改善箇所説明図①

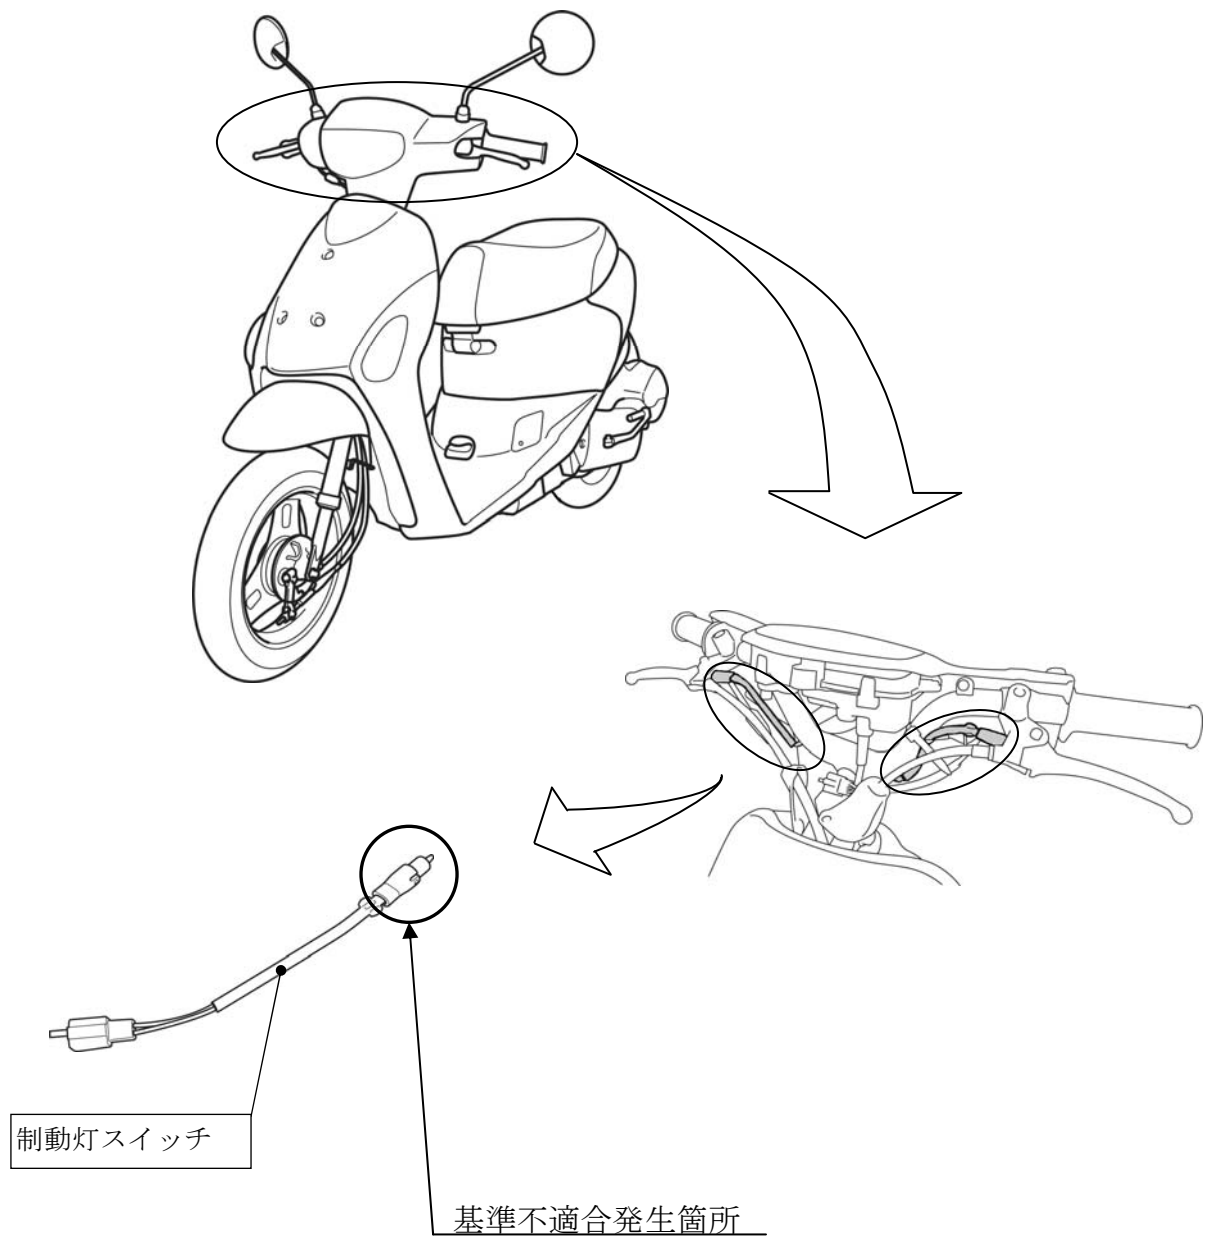
制動灯スイッチ内部の接点構造とグリスの組み合わせが不適切なため、アークにより接点部に絶縁物が生成されることがある。そのため、そのまま使用を続けると、当該接点部の電気抵抗が増大して導通不良となり、制動灯が点灯しなくなるおそれがある。

全車両、制動灯スイッチを対策品と交換する。

識別：ブレーキスイッチのプッシュロッドの色で容易に識別できるため、特別な識別は行わない。
(改善前は白、改善後は黒)
